Rapport de contrôle d'installations électriques à basse et à très basse tension

RÉF. 04/2026/81899/D01:1

DATE DU CONTRÔLE 01/09/2026 (15:12 - 15:41) **AGENT VISITEUR** Mathieu Laixhay
ADRESSE DU CONTRÔLE Rue du Beau Vallon 175 - 5002 Namur **TYPE DE CONTRÔLE** Visite de contrôle (6.5.)

Schéma(s) unifilaire(s) de l'installation

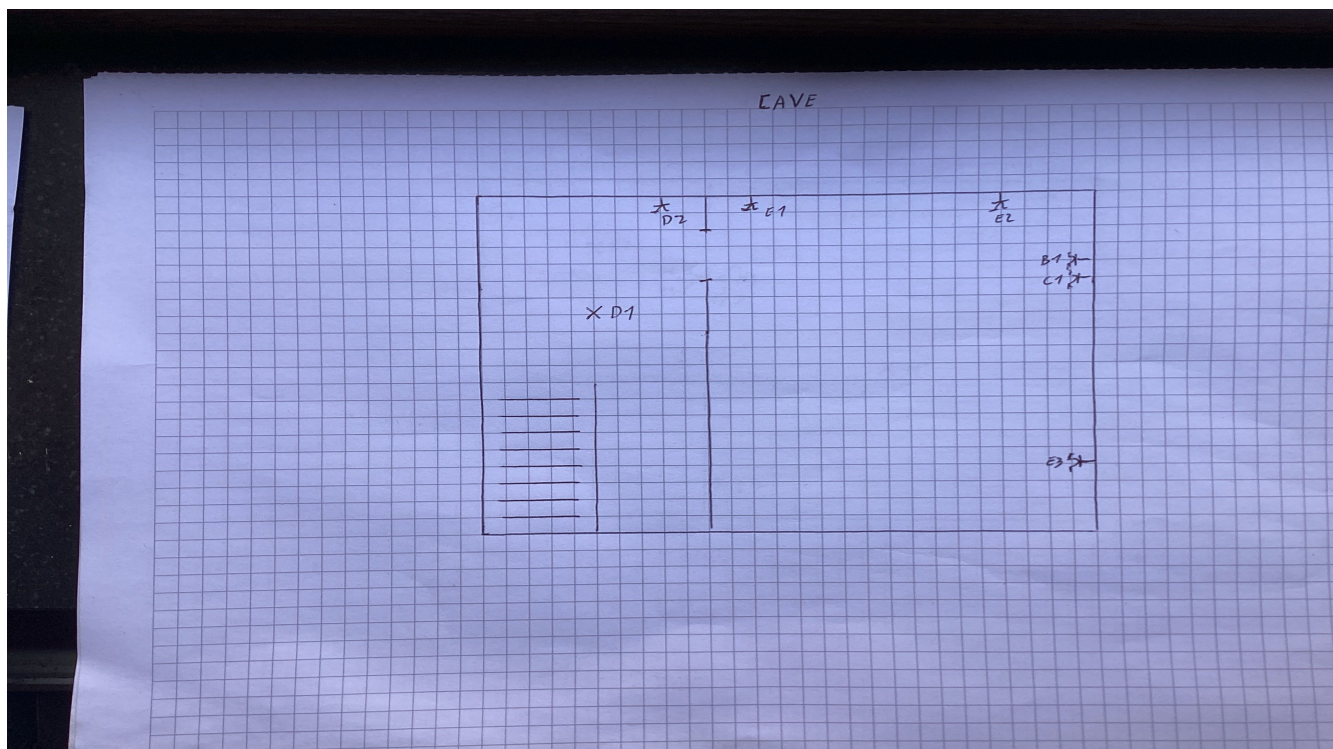
- La tension d'alimentation n'est pas indiquée clairement de manière apparente sur chaque tableau de répartition et de manoeuvre. - 3.1.3.3.a
- Les schémas unifilaires et plans de position ne correspondent pas à la réalité. - 3.1.2.;6.4.6.;6.5.7.;9.1.2.

- N'est pas renseigné sur les schémas unifilaires et plans de position l'adresse de l'installation, les coordonnées du responsable des travaux et du propriétaire. Ces derniers devront signer et dater ces schémas. - 3.1.2.;6.4.6.;6.5.7.;9.1.2.

- Les plans et schémas seront à adapter en fonction des travaux de mise en conformité qui seront réalisés.
- Les schémas unifilaires et plans de position doivent renseigner l'adresse de l'installation, les coordonnées du responsable des travaux et du propriétaire. Ces derniers devront signer et dater ces schémas.
